Egersund kommune – Saksframlegg politisk sak

Reguleringsendring etter forenklet behandling - diverse justeringer i detaljregulering for gang- og sykkelveg langs fv. 4286 Ytstebrødveien på strekningen Skadberg – Saurdalsveien

Det vedtas en regulering- og bestemmelses endring etter forenklet saksbehandling i reguleringsplan for plan id 20120001-02 - Detaljregulering for gang- og sykkelveg langs fv. 4286 Ytstebrødveien som medfører følgende endringer i:

- Oppdateres med pkt. 1-26 jfr. Plankartene datert 06.05.2022 – «Nummerert oversikt over planendringer – del1».

Endringer i plankart

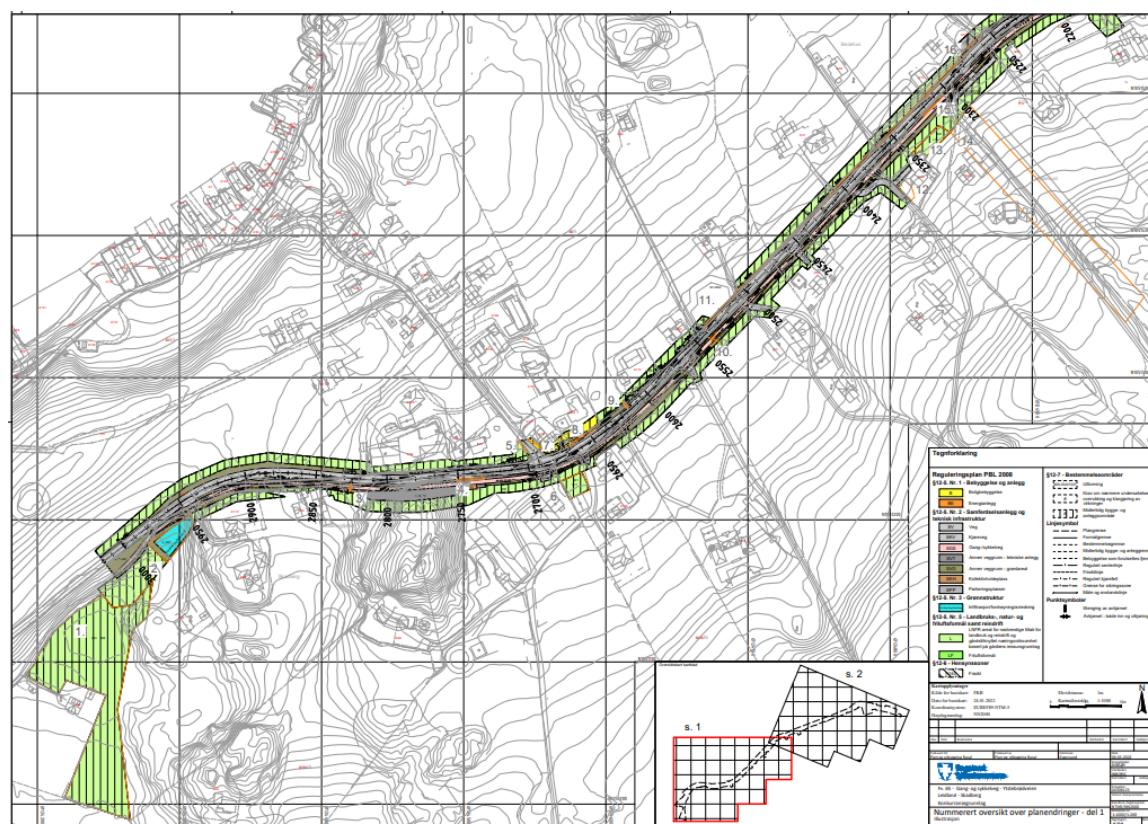
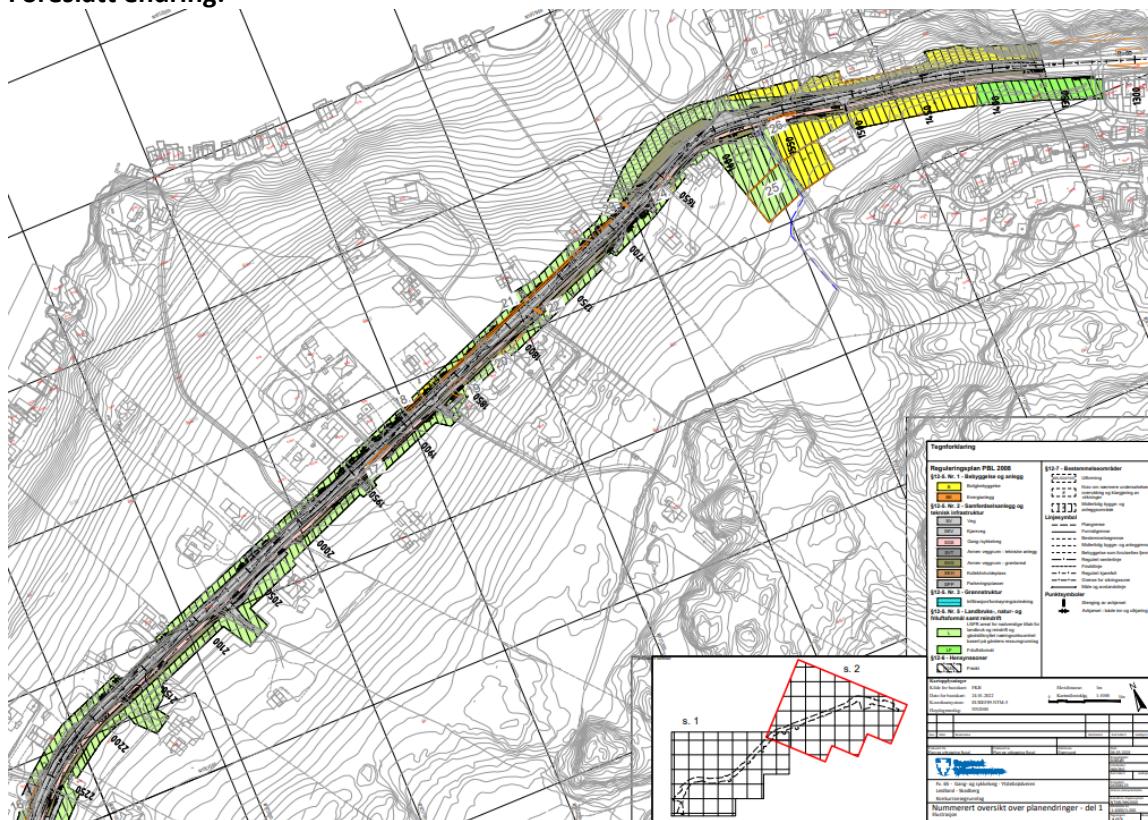
Følgende endringer gjøres:

1. Overvannshåndtering – 4/6 – pnr. 3000
Eksisterende infrastruktur lengre vest har ikke kapasitet til økt vannføring fra nytt anlegg. Det er derfor behov for en større utvidelse av plan for at prosjektet skal ha mulighet til å lage en best mulig løsning for overvannshåndtering for vestre del av prosjektet. Det er avklart og akseptert skriftlig av kulturarv, og det er sendt inn en søknad for tiltak i vassdrag til fylkeskommunen. Søknaden ble godkjent 08.03.2022.

2. Flytting og omgjøring av infiltrasjonsbasseng – 4/6 – pnr. 2950-2970
Infiltrasjonsbassenget må erstattes fordi grunnforholdene ikke er egnet til løsningen med infiltrasjon i grunnen. Bassenget gjøres derfor om til et fordrøyningsbasseng. I tillegg til dette må bassenget eies og driftes av Rogaland fylkeskommune. Vedtatt plassering av bassenget er uegnet, så ved å flytte bassenget opp i vegkanten kan det driftes bedre.

3. Opprettholdelse av innkjøring til låve og garasje – 4/6 – pnr. 2825
Landbruksavkjørselen flyttes til låven lenger øst, vist med pil, for å ivareta siktforholdene. Landbruksavkjørselen vil dermed bli ny adkomst for garasje og låve, og de eksisterende adkomstene stenges.

4. Utvidet kantstopp – Fylkeskommunens eiendom – pnr. 2730-2750
Kantstoppet må utvides for at kravet i N100 om 20 meter kantstopp kan imøtekommes.
5. Fjerne annen veggrunn – 4/41 og 4/16 – pnr. 2685-2700
Vegen som er regulert til annen veggrunn grønt hører til kommunen, så det vil ikke være nødvendig å erverve så mye som først vedtatt inn i krysset.

8. Nytt kantstopp – fylkeskommunens eiendom, grenser til 4/16 og 4/168 – pnr. 2645-2665
Kantstoppene på nordsiden ble ikke tatt inn i vedtatt plan, så de legges inn i reguleringsendringene. For ikke å gjøre for store inngrep i terreng og tilstøtende eiendommer, har vi fått godkjent fravikssøknad som tillater kantstopp ned til 2,5 meter bredde, og 15 meter lengde (kravet i N100 er 2,7 meter bredde og 20 meter lengde).

11. For smal grøft – alle eiendommer mellom 4/39 og 5/40 – pnr. 2280-2540
Annen veggrunn grønt er regulert til 1 meter i vedtatt plan, noe som er for smalt for å kunne gjøre nødvendige tilpasninger til grøft. Vi ønsker derfor å øke bredden til 1,5 meter, fra eiendom 4/39 til 5/40, dette er på nordsiden av vegen.

21. For lite annen veggrunn grønt – alle eiendommer mellom 5/225 og 5/5 – pnr. 1860-1695
Siden vegen senkes i forhold til dagens veg, vil det gjøre mer terregutslag enn det som er regulert til annen veggrunn grønt i vedtatt plan. Dette gjelder hele strekning mellom 5/225 og 5/5, så i planendringene er bredden økt til 1,5 meter på nordsiden av vegen.
